**La Promenade des Bains : réaménagement du front de
mer entre Port Fréjus et Port Santa-Lucia**
Communes de Fréjus et Saint-Raphaël

Mémoire en réponse à l'avis de la MRAe

Ce mémoire constitue la réponse du maître d'ouvrage à l'avis délibéré de la Mission Régionale de l'Autorité
environnementale n°MRAe – 2023APPACA43/3465-3466 du 6 juillet 2023.

Itinéraire de transport collectif par navettes électriques au plus près du front de mer et desserte en arrière-plan du front de mer par deux lignes du réseau Agglobus

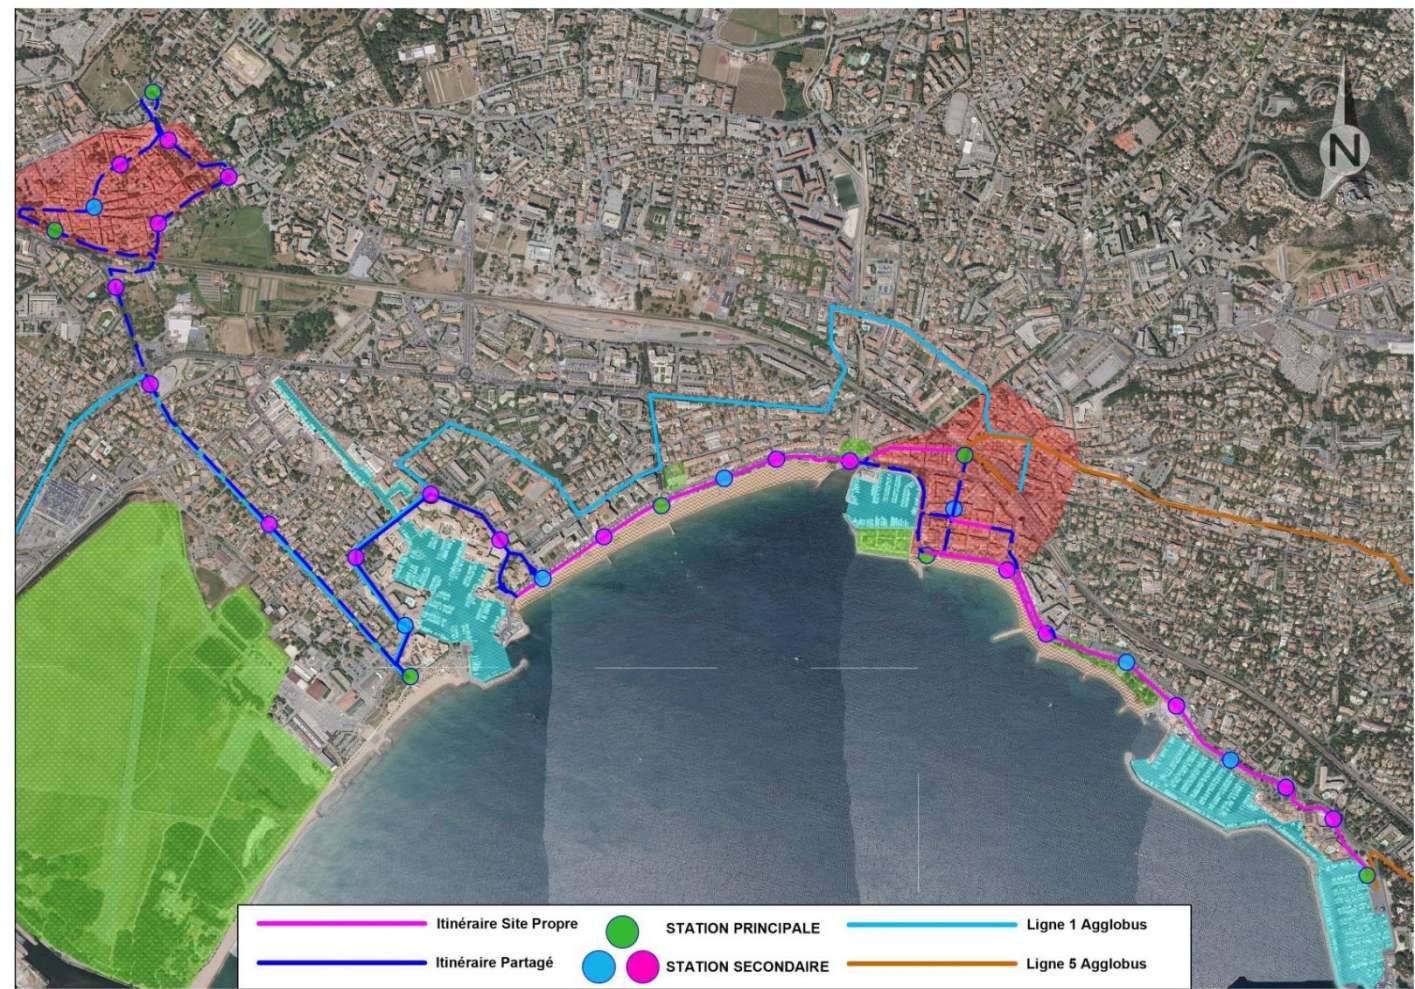
La MRAe regrette que le pétitionnaire n’ait pas étudié des variantes d’aménagement plus incitatives à l’utilisation des modes actifs de déplacement ou des transports en commun, passant par une réduction du stationnement automobile à proximité immédiate du front de mer, afin de réduire l’utilisation de la voiture individuelle dans un objectif d’amélioration du cadre de vie et afin d’éviter des reports de trafic sur des voies parallèles.

La MRAe recommande l’étude de variantes d’aménagement davantage incitatives à l’utilisation des modes actifs de déplacement ou des transports en commun afin de réduire l’utilisation de la voiture individuelle.

En effet le projet de la Promenade des Bains s’articule en terme de mobilité autour de la mise en place d’un tracé en site propre à 90% pour une voie dédiée mixte Navette électrique de 20 places et piste cyclable bi directionnelle sur les 4 kilomètres littoraux et 6m de large distribuant 17 stations dans les 2 sens.

Ce nouveau mode de déplacement actifs est connecté sur un mode intermodal, à la gare SNCF de saint Raphaël et aux autres lignes du réseau de transport en commun de lignes de bus d’Estérel Côte d’Azur Agglomération. La piste cyclable s’intègre à une échelle élargie au plan vélo de l’agglomération.

Ce nouveau mode actif est directement connecté aux quartiers d’habitations périphériques et aux nombreux parkings littoraux existants qui peuvent également agir comme des parking relais selon leurs emplacements.

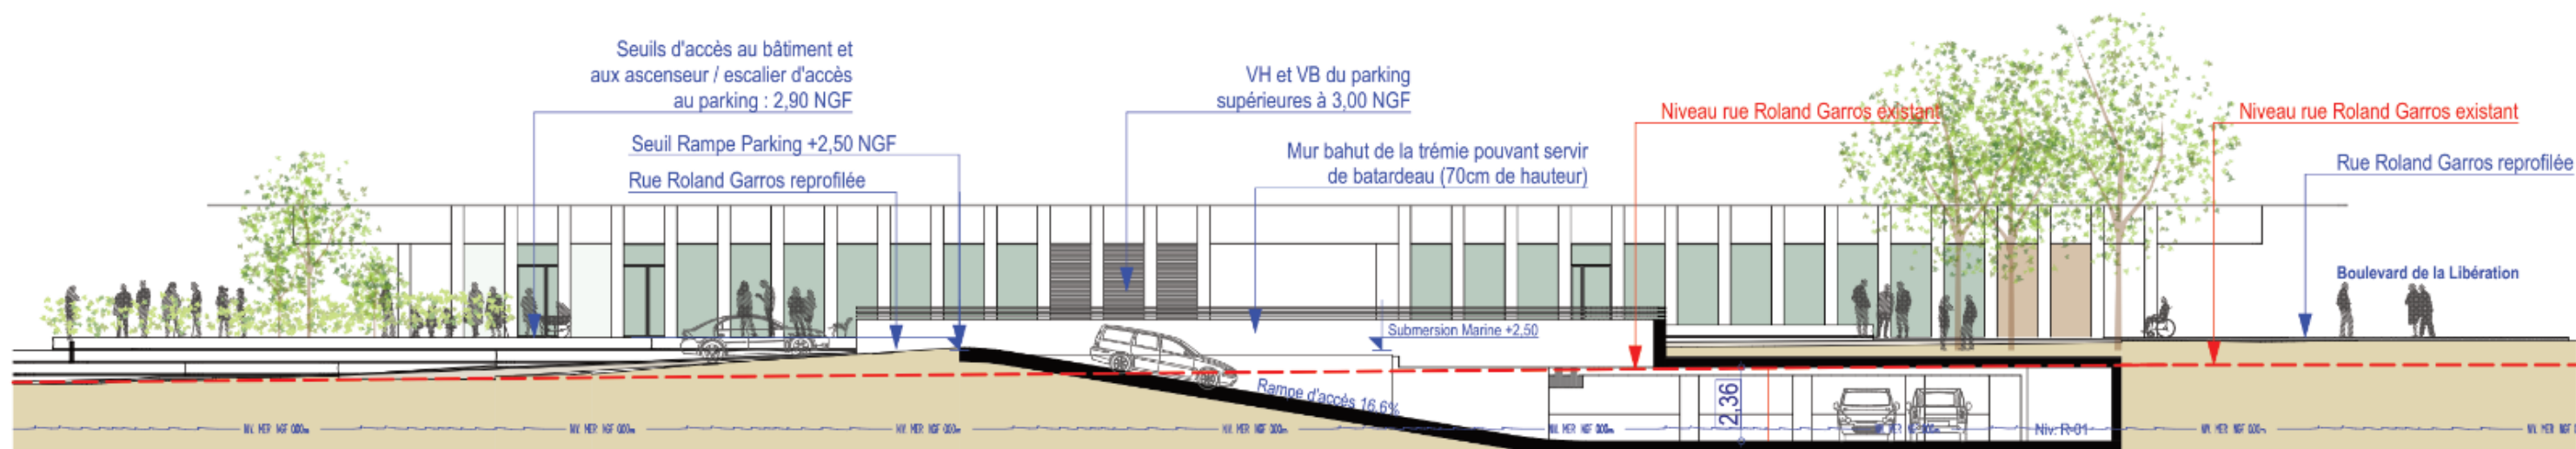
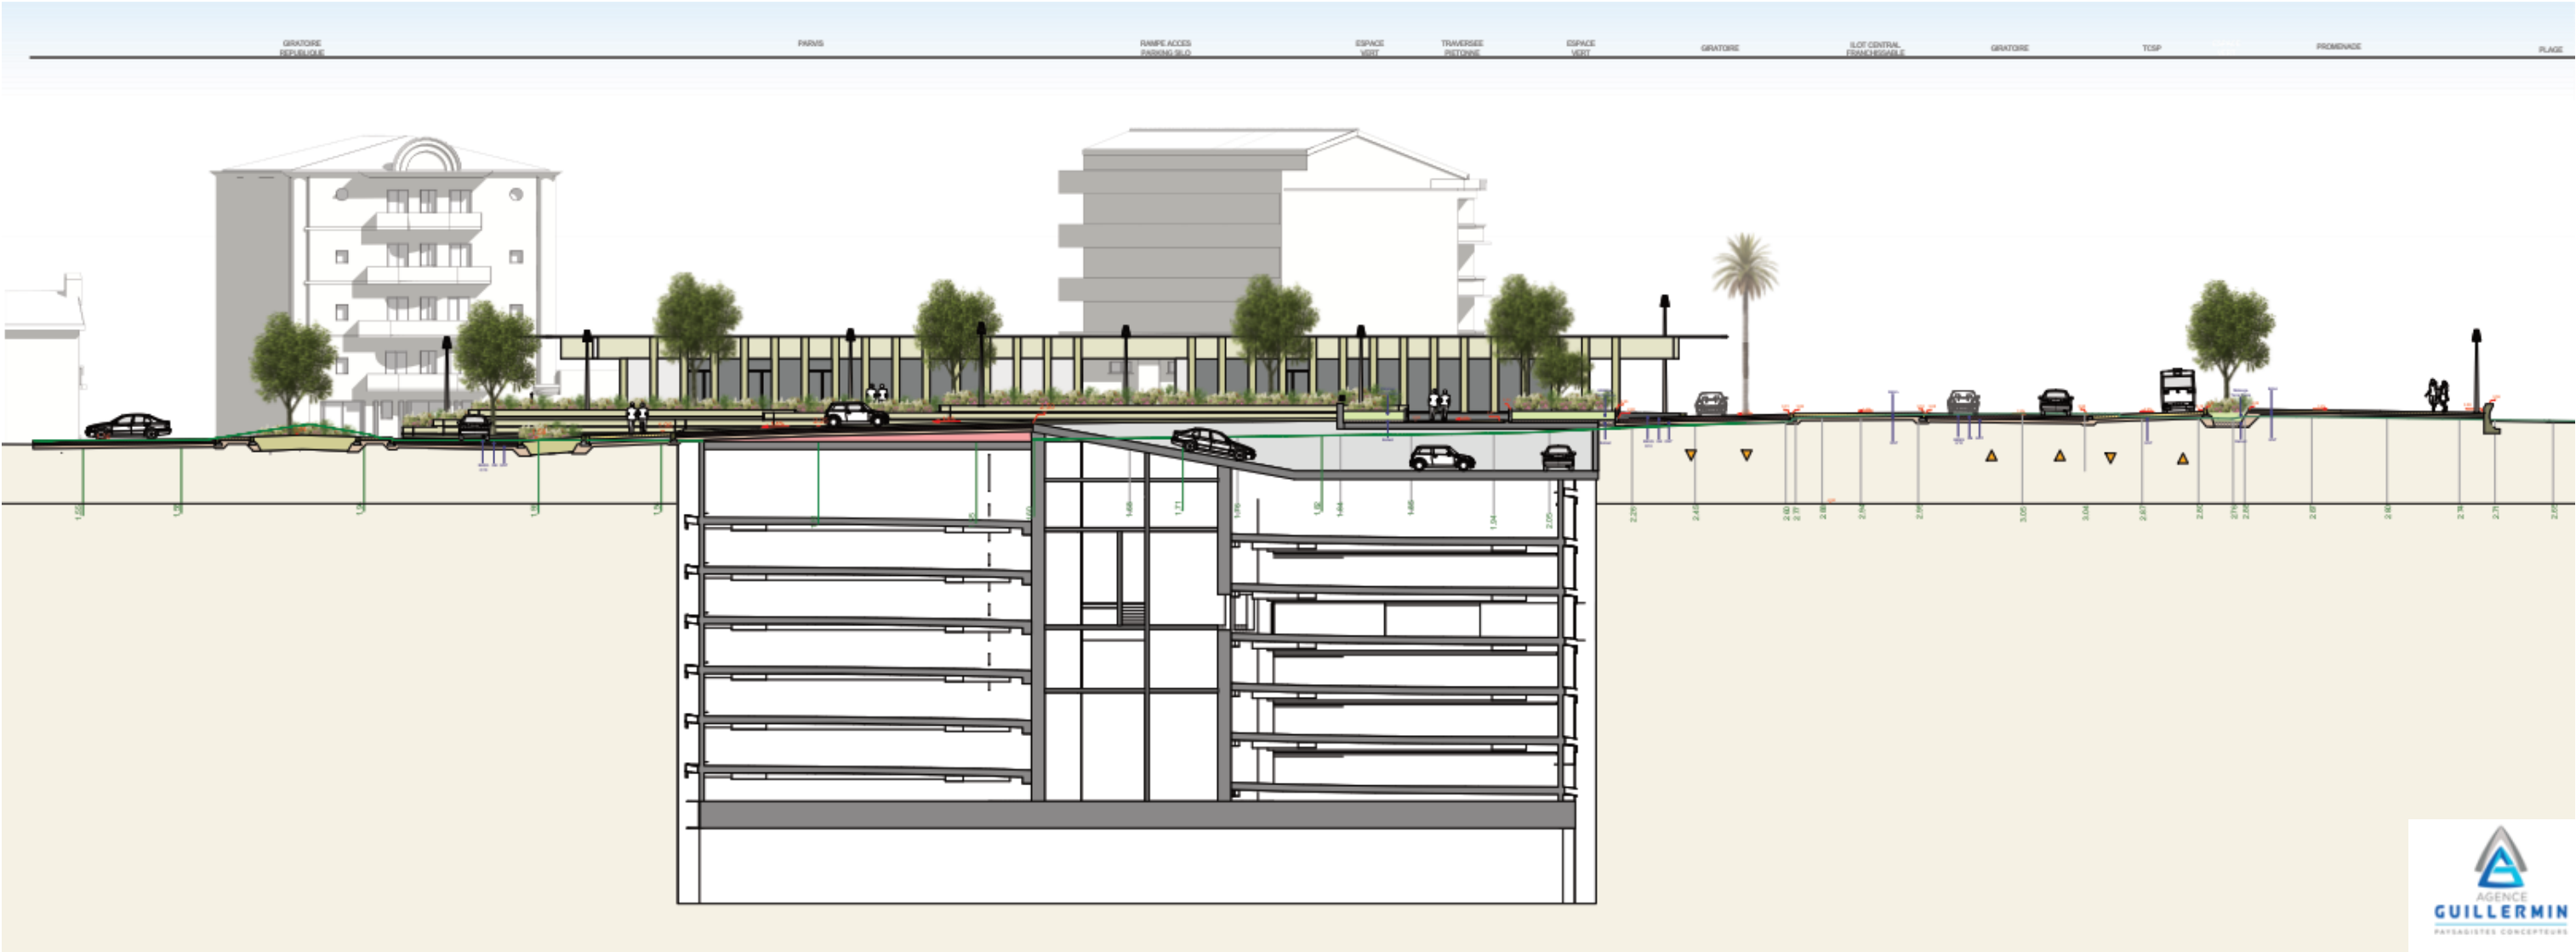
Or, l'étude d'impact ne justifie pas de la prise en compte de ce risque cumulatif dans le cadre de la construction du parking souterrain, indiquant uniquement que le projet n'aura pas d'impact sur le niveau de la nappe, sans préciser si l'occurrence d'évènements climatiques exceptionnels liés aux précipitations a été prise en compte dans les réflexions sur la conception du projet.

La MRAe recommande de justifier, dans le cadre de la construction du parking souterrain à Fréjus, de la prise en compte des effets cumulatifs des risques d'inondation et de submersion marine dans un contexte de changement climatique.

Le croisement de ces deux risques a conduit à retenir la côte altimétrique de 2,50 NGF comme côte de sécurité.

- Sur ces bases, la maîtrise d'œuvre a adapté son projet principalement sur 2 aspects :
- **La modification significative du profil en travers global de voirie au droit de la place de la République sur le secteur littoral**, avec une réhausse conséquente de la partie Nord au droit du giratoire « Roland Garros » (+70cm) permettant de proposer une pente constante vers la mer de 2% et une réhausse de la partie littorale également sans impact sur le périmètre de la concession de plage naturelle.

- **La modification d'emplacement et la réhausse du seuil d'entrée de la rampe du parking.**
La maîtrise d'œuvre a proposé de « retourner la rampe d'accès au parking dos à la potentielle submersion marine » sur la rue Roland Garros . Cet emplacement a le double intérêt d'éloigner la rampe d'accès des potentiels risque de submersion, de capter les flux principaux issus de la route départementale située au Nord pacifiant ainsi la circulation sur le front de Mer. Conformément à la note de synthèse la côte altimétrique retenue est de 2,50 NGF.

- **Le positionnement des ventilations, et seuils d'accès aux ascenseurs**
Comme pour le seuil d'entrée du parking, les ventilations (haute et basse) et les seuils d'ascenseurs ont été positionné au-delà de 2,50 m NGF.

Ainsi, le projet a pris en compte les effets cumulatifs du risque d'inondation et du risque de submersion marine pour l'horizon 2100 en respectant la cote 2,50 m NGF.

Les coupes en pages suivantes présentent la situation du projet par rapport à la cote 2,50 m NGF qu'il fallait atteindre pour le seuil d'accès au parking et par rapport au niveau de la rue Roland Garros actuelle.

Cartographie de l'aléa submersion marine sur la commune de Saint Raphaël (PAC submersion marine 2019)

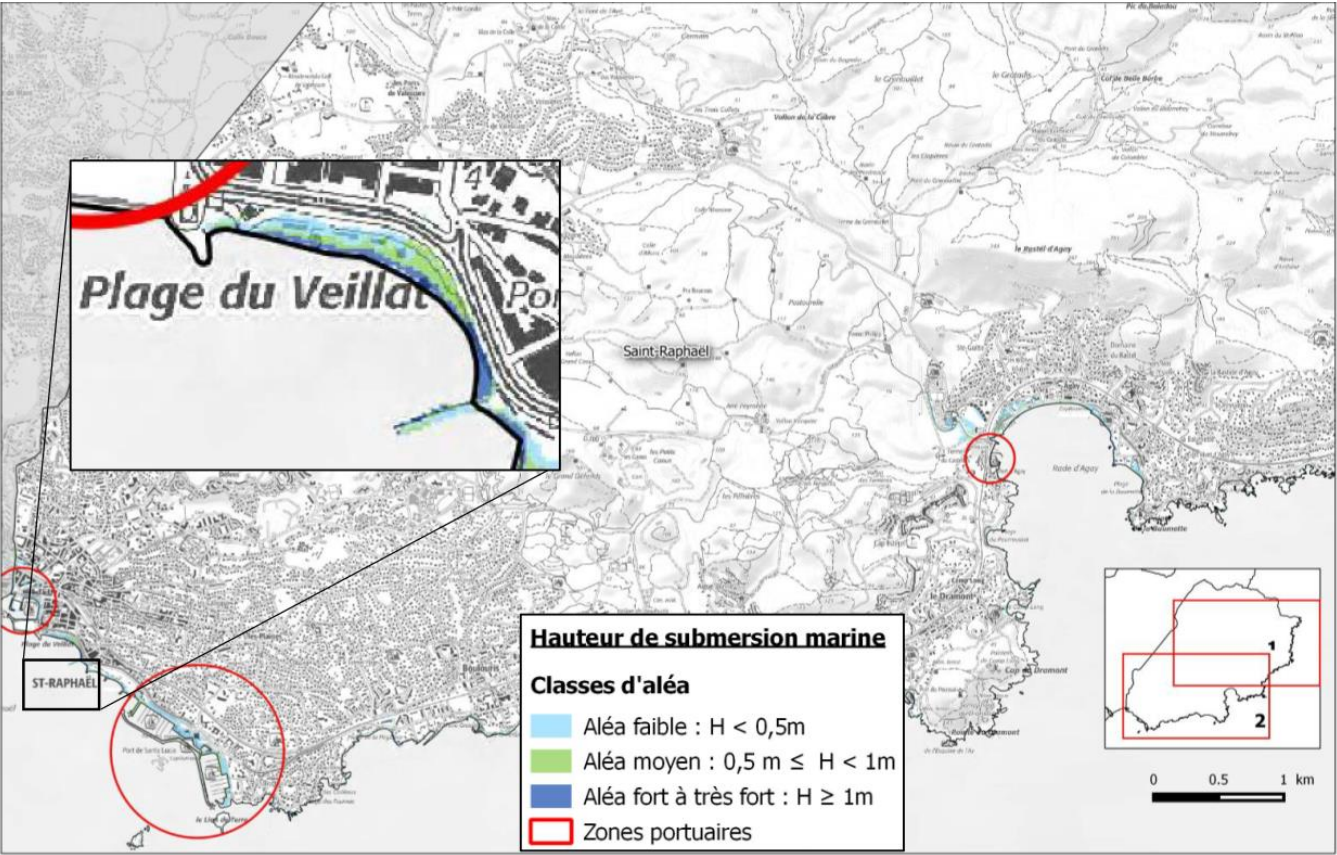
Pour la MRAe, la prise en compte de ce risque n'est pas démontrée dans l'étude d'impact, la référence à une note technique restant insuffisante à cette fin. Il manque une analyse réalisée sur la base de la caractérisation du risque et prenant en compte le contexte de changement climatique afin de justifier que les futurs aménagements n'auront pas pour effet d'aggraver la vulnérabilité des personnes et des biens.

La MRAe recommande de justifier la prise en compte du risque de submersion marine sur le secteur de la plage du Veillat, par une analyse basée sur la caractérisation du risque.

Comme indiqué dans l'étude d'impact, le PAC submersion marine sur la commune de Saint Raphaël semble indiquer d'Ouest en Est sur la plage du Veillat :

- un aléa moyen sur la petite plage confinée entre l'épi Bonaparte et le « point dur »,
- un aléa faible en haut de plage sur la partie ouest de la plage,
- un aléa moyen à l'Est de l'actuelle tour de surveillance, sur la zone de plage la plus large avant le rétrécissement et la zone d'aléa fort/très fort située plus à l'Est jusqu'à l'enracinement de l'épi Diana.
